A0650 BERGEN INKLUDERINGSSENTER MIDLERTIDIGE ARBEIDSPASSER

FUNKSJONSBEKRIVELSE ARK, RIB, RIBR, RIE, RIV(VVS)
FORPROSJEKT

Funksjonsbeskrivelse
Forprosjekt

Figur 1 Utklipp Situasjonsplan

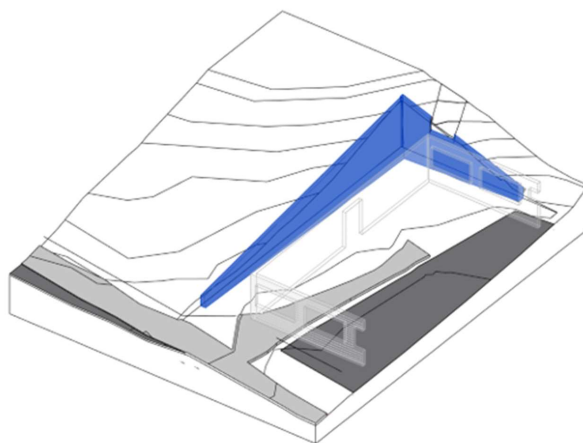
NB! Det ligger fjernvarmeledninger i grunn i sørlig del av parkeringsplassen. Se Figur 1 utklipp fra situasjonsplan.

Det er veldig viktig å holde min. 2m avstand med konstruksjoner til modulbygget fra eksisterende ledninger. Entreprenøren skal sikre nok avstand ved oppførelse av modulbygget til ledningene.

Figur 3 Utklipp fra fundamentkart RIB |

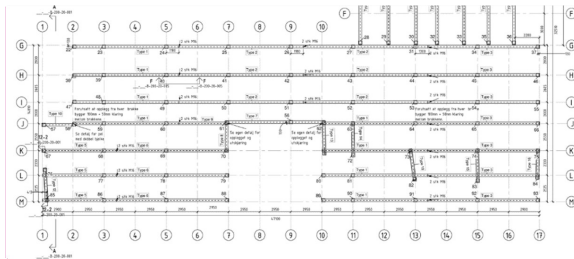
Kommentert [CE10]: Ikke oppdatert? Ref utklipp under.

Kommentert [EJ12]: Er dette en kommentar eller skal det ligge slik

Kommentert [PS11R10]: illustrasjon er oppdatert

Kommentert [kj13]: utklipp av Fundamentkart RIB

Figur 6 Oversiktskart for tværnsnitt med høydeprofil mellom bygg og grunn

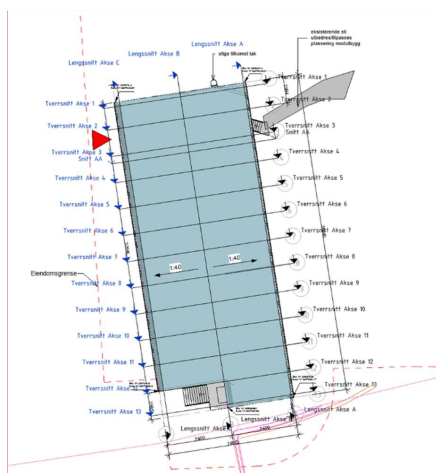
Kommentert [kj18]: Må endres til faktisk dybde når denne er kartlagt.

Kommentert [kj19]: oversiktskart for tværnsnitt med høydeprofil mellom bygg og grunn

Figur 9 Plassering porter i spilevegg ved inngang

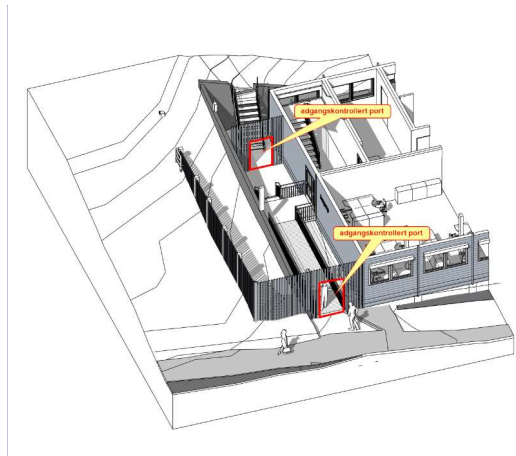
Kommentert [EJ34]: Patrick oppdatere med Adgangskontrollert kontrollert

Kommentert [PS35]: illustrasjon oppdatert
